**OGGETTO:** Domanda di concessione, a sanatoria, di derivazione acqua da un campo pozzi ad uso plurimo (industriale-civile). Comune di Nereto (TE, loc. zona industriale – Bacino idrografico del fiume Vibrata – ditta Wash Italia s.p.a. - **OSSERVAZIONI DEL COMUNE DI NERETO**

*In riferimento al procedimento richiamato in oggetto, si inoltra, in allegato alla presente, relazione del Dott. Geol. Luca Di Carlantonio, tecnico incaricato dal Comune di Nereto, da valere come osservazioni alla domanda di concessione in sanatoria di cui all'oggetto.*

# RELAZIONE GEOLOGICA - VALUTAZIONI SULLE INTERAZIONI DEI POZZI CON IL CORPO IDRICO SUPERFICIALE E LE ACQUE SOTTERRANEE

**Valutazione del progetto relativo alla domanda di concessione, a sanatoria, di derivazione acqua da un campo pozzi ad uso plurimo (industriale-civile) – progetto presentato dalla ditta Wash Italia S.p.A.**

Figura 6 Carta Geologico-Tecnica dello studio di Microzonazione Sismica del Comune di Nereto

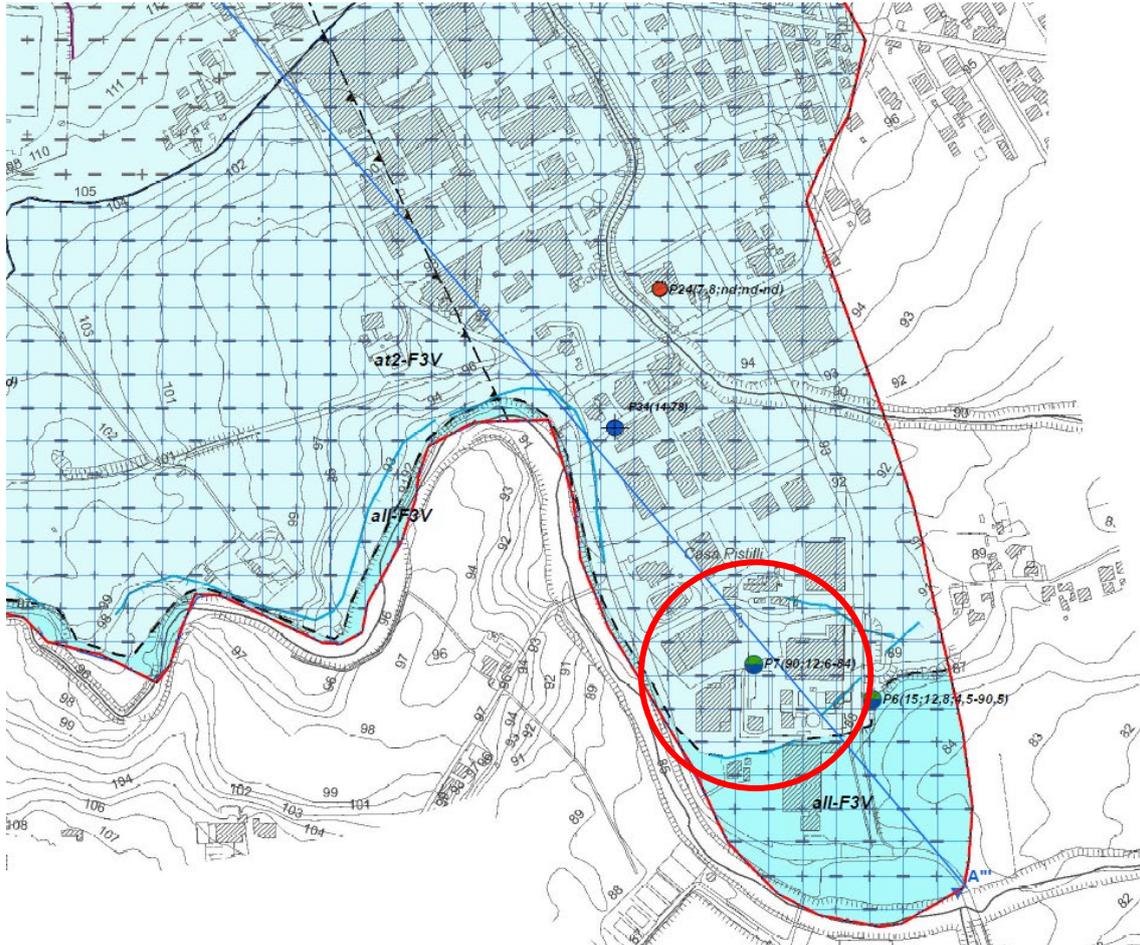
Si fa presente che nella relazione prodotta dalla Wash Italia S.p.A. di marzo 2018 si menziona questo studio ma si riporta uno stralcio di carta diverso da quello approvato. Si ricorda che la carta è resa disponibile sul sito della Regione Abruzzo fin dalla data della vidimazione (anno 2016).

Pertanto, anche in tale relazione viene già inquadrato una delle criticità del sito. L'area dovrà essere attenzionata soprattutto per quanto riguarda il fenomeno della liquefazione, in quanto risulta un dato non approfondito in tale area. Dallo studio di microzonazione sismica, che risulta il dato ufficiale su cui basarsi per fondare una pianificazione territoriale, si evince che si necessita di uno studio di microzonazione sismica di 2° e/o 3° livello per effettuare ulteriori considerazioni. Pertanto, si ribadisce che è valido lo studio di microzonazione sismica di 1° livello, secondo il quale la zona è soggetta a liquefazione.
